Bekanntmachung

<u>öffentlich</u>	BESCHLUSSVORLAGE
Verantwortlich: Fachdienst Stadt- u. Landschaftsplanung

Bebauungsplan Nr. 20 g "Strandweg" - Teilbereich Treppenviertel, Nord hier: Satzungsbeschluss

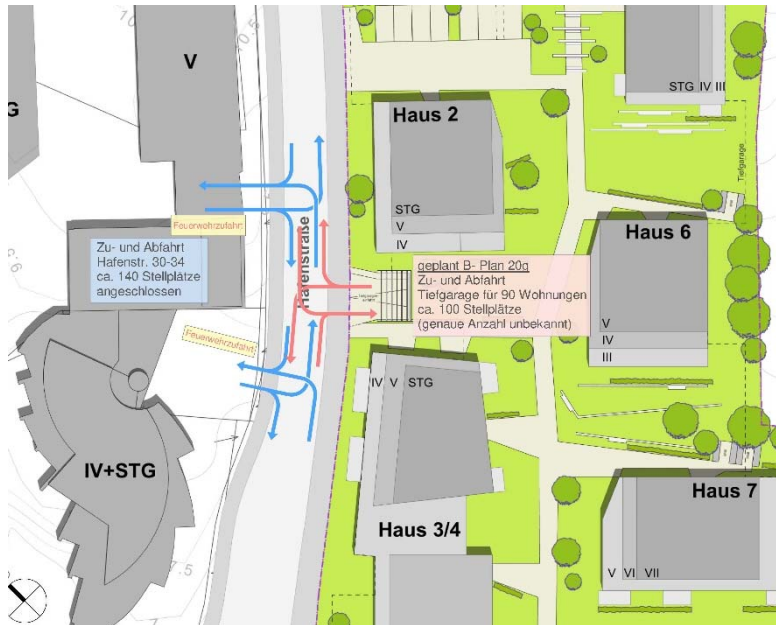
Das dem Plangebiet auf der Westseite der Hafenstraße gegenüberliegende Grundstück Hafenstraße Nr. 32 besitzt eine Zufahrt ca. 12 m nördlich versetzt gegenüber der geplanten Tiefgaragenzufahrt. Über diese Zufahrt wird aktuell lediglich eine rückwärtige Stellplatzanlage erschlossen. Diese umfasst keine 140 Stellplätze wie in der Stellungnahme angegeben, sondern ca. 35 (nach Luftbildauswertung und Begehung). Eine weitere kleinere Stellplatzfläche (ca. 17 Plätze) befindet sich weiter nördlich im rückwärtigen Bereich der Hafenstraße Nr. 28a. Die Zufahrt dazu befindet sich ungefähr auf Höhe der Elbstraße. Noch ein Grundstück weiter nördlich befindet sich eine dritte etwas größere Stellplatzanlage (ca. 55 Plätze) im rückwärtigen Bereich der Hafenstraße Nr. 26. Deren Zufahrt liegt entsprechend weiter nördlich an der Hafenstraße und damit in einen Abstand von ca. 130 m zur geplanten Tiefgaragenzufahrt im Plangebiet.

Der im Verfahren befindliche vorhabenbezogene Bebauungsplan Nr. 20 f sieht eine Überplanung des Geländes westlich der Hafenstraße und die Errichtung von Wohnbebauung westlich der bestehenden Bebauung vor. Für die Erschließung der im rückwärtigen Bereich geplanten Wohngebäude mit Tiefgarage und oberirdischen Stellplatzflächen sollen die bestehenden Zufahrten als Ein- und Ausfahrten genutzt werden. Für die Erschließung der Tiefgarage ist im Norden die Zufahrt und im Süden die Ausfahrt vorgesehen.

Der Stellungnahme wird nicht gefolgt.

Gegenüberstellung der B-Pläne Nr. 15 (oben) und Nr. 20g (unten) im gegebenen Geländeneiveau. (OK = Oberkante Gebäude [m] über NHN = Normalhöhennull.)

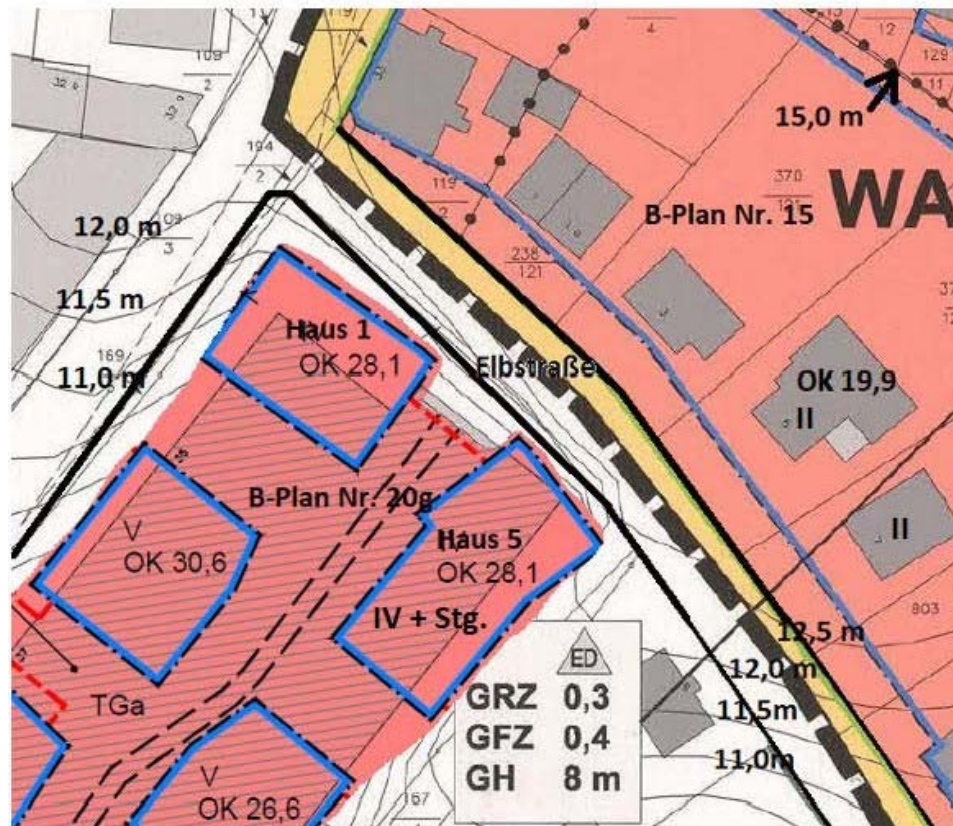
Ergänzende Anmerkungen zur nebenstehenden Tabelle:

Die Angabe OK 19,9 über NHN ist nicht wie hier in der Tabelle suggeriert im B-Plan Nr. 15 festgesetzt und die Ableitung dieser Höhenangabe für das betreffende Grundstück kann auch nicht nachvollzogen werden.
